資料 1

第5回浦安市市街地液状化対策検討委員会の指摘事項の対応

【補足資料1】 富岡四丁目1~8・11~14・19~22街区の設計

図-4 対策対象地震動に対して $FL > 1$ を満足できる条件

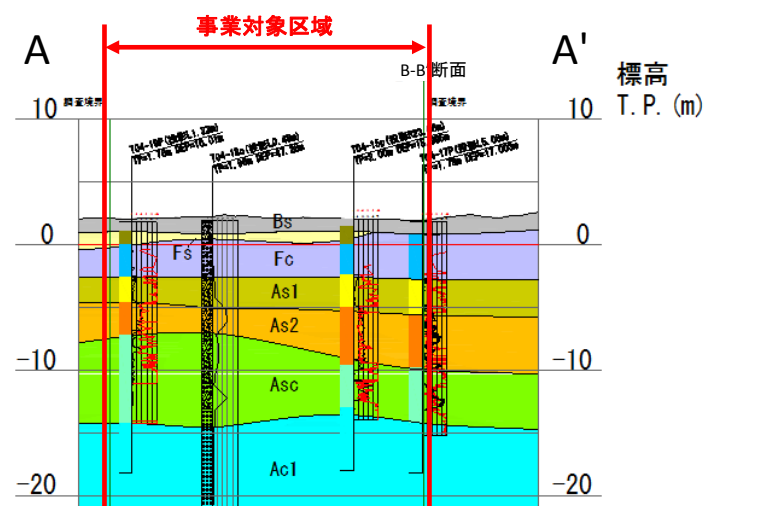
指摘事項	対応	備考
設計	図-6.14で、「格子間隔を狭くする、または補助工法を併用する」などの対応が必要と記述されているが、どういうことか？	・改良上端深度よりも浅い位置にFs層が堆積し、また、液状化強度(Na)も小さいことから、格子間隔を狭めるなどの対応が必要な箇所がある。 (補足資料)	
施工計画	変位など、施工中のデータ管理をきめ細かに行えば建屋の変状に対して問題ないと考えられるが、住民の皆さんの不安を払拭する意味で、施工管理記録の開示を考えてはどうか？	・資料2に施工管理記録の扱いについて示す。

図-4 に対策対象地震動に対して $FL > 1.0$ を満足するための条件を示します。解析結果から得られた改良仕様では、地区の 55% の宅地では格子壁天盤高さを $GL-1.5m$ 、下端深度を $GL-10m \sim -12m$ に設定すると FL 値 > 1.0 の仕様を満足できることが確認できました。残りの 45% の宅地では格子面積を $45 \sim 160m^2$ 以下にする必要があります。Super FLUSH を用いた解析ケースの一覧を表-3 に示します。
